Document:D/19/141610 Zaak: Z/17/109478 Div:

ZIENSWIJZE 3.11

Uw kenmerk: Ontwerpbestemmingsplan
Onderwerp: **Zienswijze ontwerpbestemmingsplan
Kindcentrum en Zuidblok (Harmonieplein)**

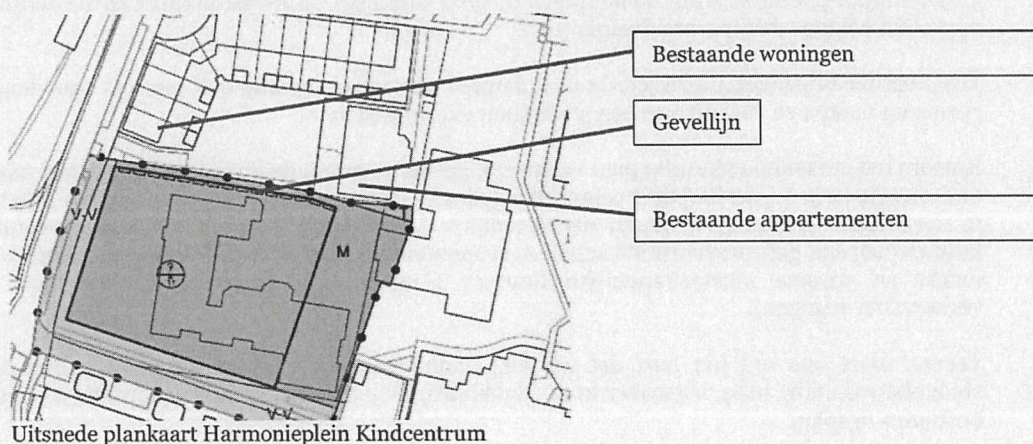
In de toelichting op het ontwerpbestemmingsplan Kindcentrum wordt op pagina 31 in de opsomming (2^e bullit) gesteld dat ter plaatse van de woningen aan de Bolensteinsstraat een maximum goothoogte geldt van 4 meter om te voorkomen dat een hele hoge wand direct achter de bestaande woningen ontstaat.

Men zou hieruit kunnen afleiden dat de gemeente visuele hinder vanwege het Kindcentrum wenst te voorkomen voor omwonenden. Wanneer wij echter de planregels en mogelijke afwijkingen hiervan lezen betwijfelen wij in hoeverre de planregels daadwerkelijk invulling geven aan dit doel. Ter toelichting het volgende.

De gevellijn die wordt bedoeld in c1 is op de plankaart middels een blokjeslijn aangegeven. Deze gevellijn ligt nagenoeg tegen de bestaande woningen/appartementen aan de Bolensteinsstraat en Bolensteinsweg. Ter verduidelijking hiervan is dit weergegeven in onderstaand plaatje.

De planregel onder c1 zou moeten aanhaken bij de doelstelling om visuele hinder te voorkomen. Echter het beperken van een goothoogte tot 4 meter sluit niet uit dat middels een steile dakhelling alsnog op korte afstand van de bestaande woningen een 'wand' (deels wand, deels dak) ontstaat met een totale hoogte van 11 meter. Hoewel een besluit hiertoe appellabel is mag op grond van artikel 9 van de planregels hiervan worden afgeweken met 15% en komt de totale hoogte op 12,65 meter. Dat van een 11 meter respectievelijke 12,65 meter hoge wand op een dergelijke korte afstand visuele hinder wordt ondervonden behoeft naar onze mening geen nader betoog.

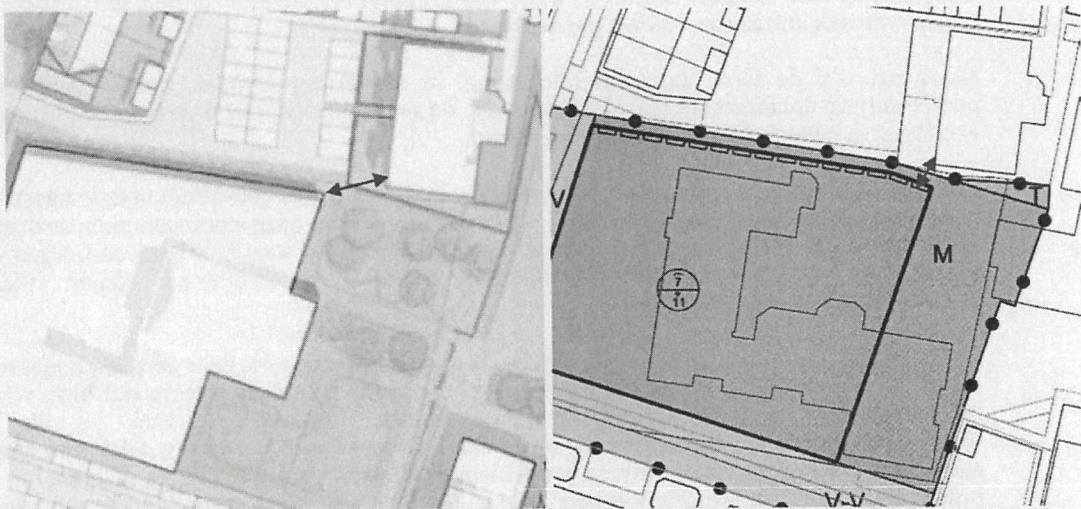
Wij zijn dan ook van mening dat alle mogelijke afwijkingen en nadere eisen uitdrukkelijk niet van toepassing worden verklaard op die delen van het Kindcentrum die zijn gelegen op korte afstand van onze woningen dan wel te allen tijde een afstand van tenminste 15 meter wordt gewaarborgd tussen het op te richten Kindcentrum en de bestaande woningen en appartementen.

Deze afstand komt ongeveer overeen met de afstand die thans ligt tussen onze woningen/appartementen en de bestaande lagere (!) bebouwing.

Weergave schaduwwerking Kindcentrum tijdens Koningsdag (links) en 21 juni (rechts)

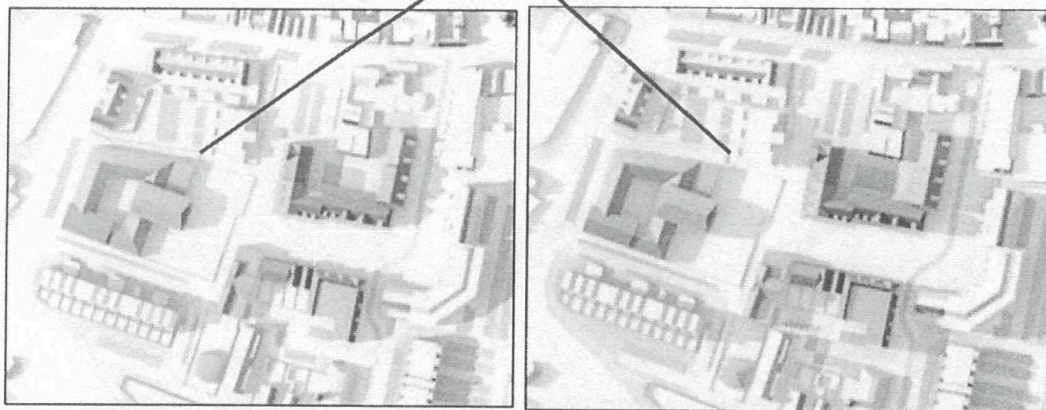
De verschillende onderdelen van het bestemmingsplan zijn daarmee niet op elkaar afgestemd. Dit is relevant wanneer men de zonstudie bekijkt die in het stedenbouwkundig plan is opgenomen op pagina 27. De plaatjes (hieronder ingevoegd) laten zien dat op twee gekozen tijdstippen de schaduw van het Kindcentrum de appartementen net niet bereiken.

Schaduw raakt appartementen en parkeerterrein net niet

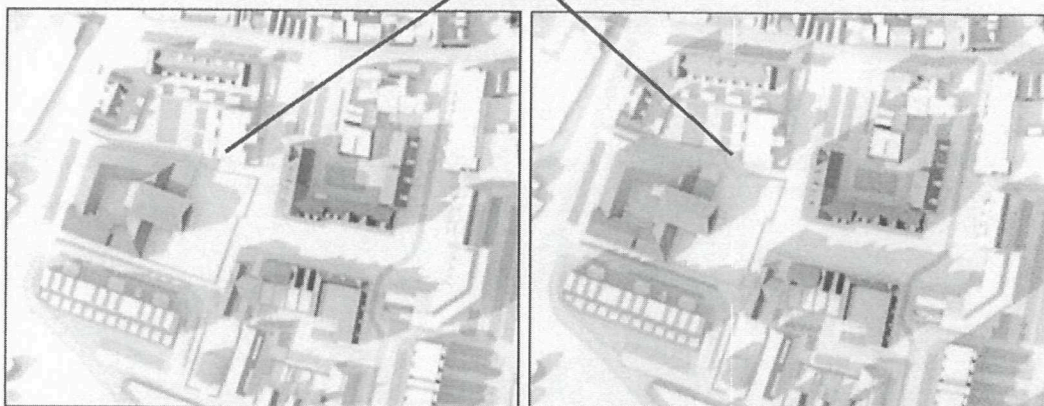
Voor de beschouwde dagen 21 augustus en 21 september (zie pagina 28 stedenbouwkundig plan) geldt dit zelfs in een nog sterkere mate!

Schaduw raakt appartementen en parkeerterrein net niet

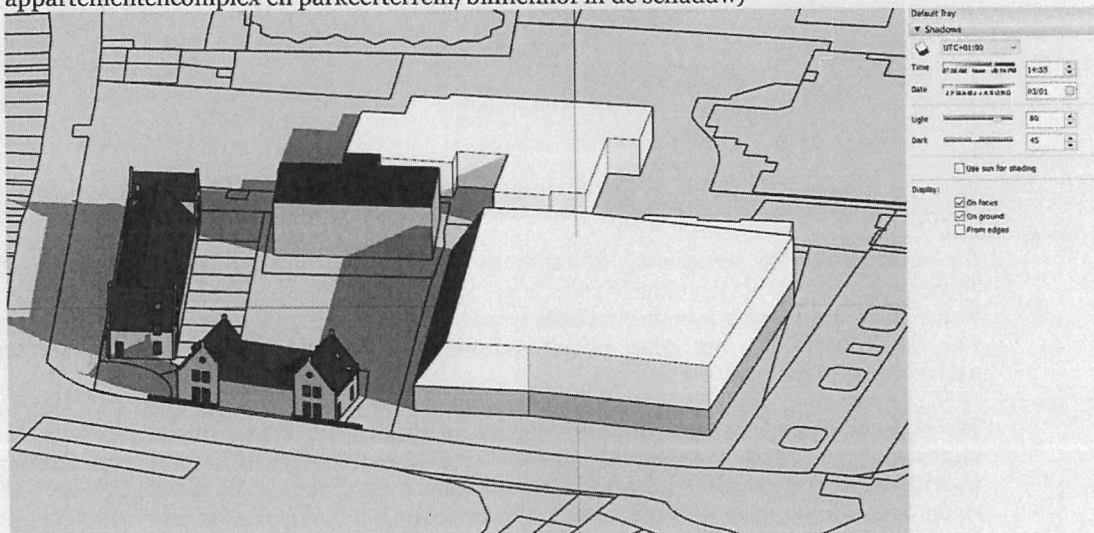
Nu op basis van de verbeelding de realisatie van het Kindcentrum tot op enkele meters van de appartementen kan plaatsvinden en veel hoger kan worden gerealiseerd dan thans is weergegeven in het stedenbouwkundig plan kan de conclusie worden getrokken dat de zonstudie een onjuist beeld geeft van de impact van het plan en de schaduw weldegelijk over de appartementen en het parkeerterrein/binnenhof is gelegen.

Ter onderbouwing van bovenstaande worden hieronder een aantal uitkomsten van de door ons uitgevoerde zonstudie weergegeven op basis van de verbeelding in het ontwerp bestemmingsplan waaruit blijkt dat op **alle** tijdstippen die ook zijn opgenomen in de zonstudies op basis van het stedenbouwkundig plan de appartementen/woning en het parkeerterrein wel degelijk in de schaduw komen te liggen gedurende een groot deel van de dag. Het effect voor ons als omwonenden is het grootst in het voor- en najaar.

Onderstaande zonstudies geven het verschil weer tussen de huidige situatie en de toekomstige situatie zoals aangegeven op de verbeelding die onderdeel uitmaakt van het ontwerp bestemmingsplan. Dit is voor de bewoners van de appartementen en woningen onacceptabel.

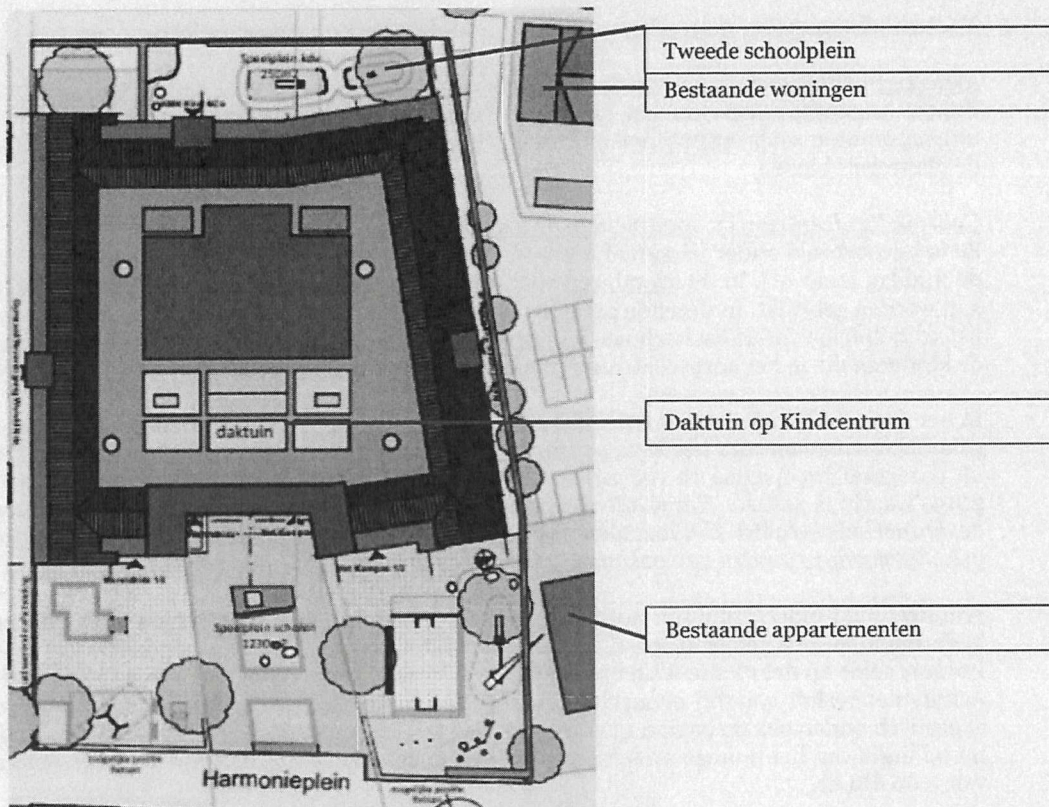
Zo is bijvoorbeeld onder paragraaf 4.2.1. (pagina 30) van de toelichting aangegeven dat de school in de middag maar ook in de avonduren voor onderwijs gerelateerde en maatschappelijke activiteiten kan worden gebruikt. In dezelfde paragraaf 4.2.1. is eveneens aangegeven dat men voornemens is om het schoolplein voor de basisscholen buiten schooltijden (deels) openbaar toegankelijk te maken zodat de kinderen die in het dorpscentrum wonen voldoende speelruimte tot hun beschikking hebben.

In het akoestisch onderzoek is helemaal geen rekening gehouden met het feit dat er ook 's avonds een geluidbelasting vanwege het Kindcentrum optreedt op de woningen en appartementen. Dit blijkt al uit paragraaf 3.3 (pagina 12 van 29) van het akoestisch onderzoek (Kindcentrum Antea 12 februari 2019) waarin is gesteld: *Het Kindcentrum is enkel in de dagperiode geopend. Daarom wordt enkel de dagperiode getoetst. Het toetspunt is op 1,5 meter hoogte boven de verdiepingsvloer gelegd waar geluidgevoelige ruimten zijn gesitueerd, waar bewoners in de regel overdag verblijven...."*

Wanneer het Kindcentrum zou worden gerealiseerd volgens dit ontwerpbestemmingsplan en toch ook in de avondperiode geopend zou zijn kunnen wij dat als bewoners op geen enkele wijze tegenhouden. Immers geldt op dat moment bij handhaving een heel ander toetsingscriterium namelijk dat van het Activiteitenbesluit waarbij stemgeluid is uitgesloten. Dit laatste wordt ook onderschreven in het akoestisch onderzoek op pagina 13 van 29 (2^e alinea). Dit maakt handhaving in de toekomst zorgelijk nu op basis van het huidige onderzoek blijkt dat enkel stemgeluid al zorgt voor een geluidbelasting van > 60 dB(A).

Bijlage 1 akoestisch onderzoek, invoergegevens

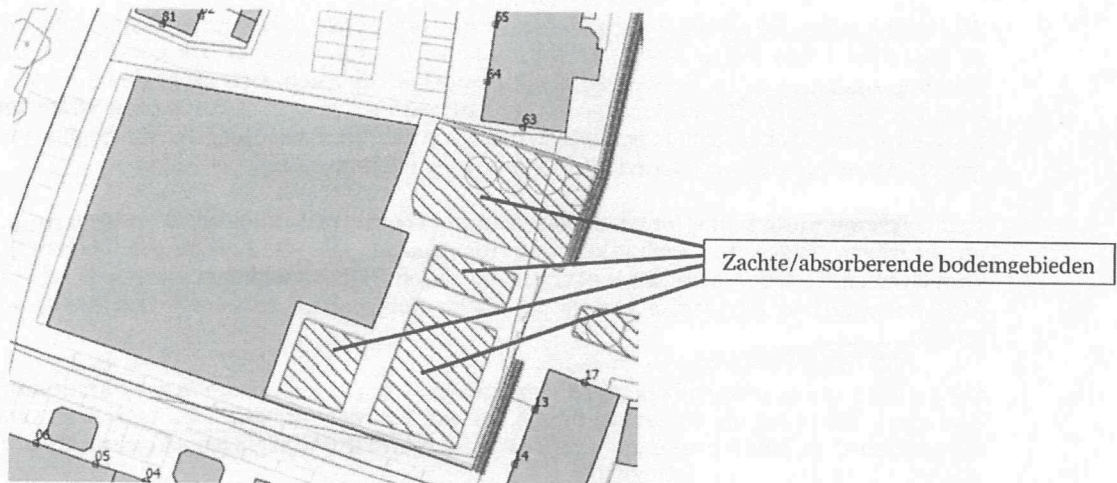
De eerste bewering, dat het gehele onderzoeksgebied als akoestisch hard is ingevoerd (bodemfactor 0,0) is niet juist. In het model is namelijk een standaard bodemfactor van 0,2 ingevoerd, ofwel enigszins absorberend, zie hiervoor bijlage 1 van het onderzoek.

Ingevoerde standaard bodemfactor

Dit maakt dat de verharde terreindelen niet het geluid volledig weerkaatsen maar een gedeelte van het geluid absorberen waarmee een lagere geluidbelasting wordt berekend dan met een volledig harde bodem die men suggereert te hanteren.

Uitsnede akoestisch onderzoek, weergave absorberende bodemgebieden

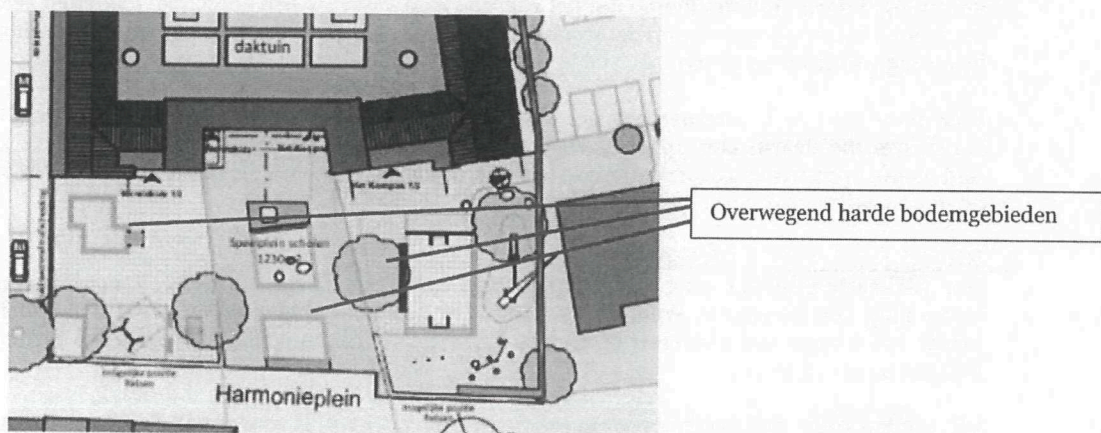
De volledig (!) absorberende bodemgebieden die in het akoestisch onderzoek zijn ingevoerd zijn weergegeven in een bijlage van het onderzoek (*Overzichtstekening toetspunten*) waarvan een uitsnede hieronder is weergegeven. De groene vlakken met de schuine arcering betreft zachte/absorberende bodemgebieden.

Buiten het feit dat de genoemde combinatie van materialen nimmer kan leiden tot een bodemfactor van 1,0 (volledig absorberend) maar een bodemfactor van om en nabij 0,5 komt de situatie niet overeen met het plaatje dat van het schoolplein is opgenomen in de toelichting op het bestemmingsplan op pagina 31.

Dit maakt dat de bodemgebieden op enkele punten veel gunstiger zijn gemodelleerd dan wordt gesuggereerd in het tekstdeel van het akoestisch onderzoek maar ook gunstiger dan in de toelichting van het ontwerpbestemmingsplan wordt getoond. De geluidbelastingen die zijn berekend in het akoestisch onderzoek zijn daarmee onjuist en te positief weergegeven.

Een oplossing zou zijn geweest wanneer middels de verbeelding op het schoolplein alle bodemgebieden die thans absorberend zijn gemodelleerd in het akoestisch onderzoek, ook uitsluitend als groen (tuin) te bestemmen, zonder daarbij de mogelijkheid van artikel 4 op te nemen om ter plaatse ook andere voorzieningen (zoals (harde) parkeerplaatsen en bijbehorende bouwwerken) te realiseren. Dit is evenwel niet het geval. De inrichting van het schoolplein door toepassing van grotendeels volledig absorberende bodemgebieden is daarmee door ons omwonenden niet af te dwingen/niet handhaafbaar.
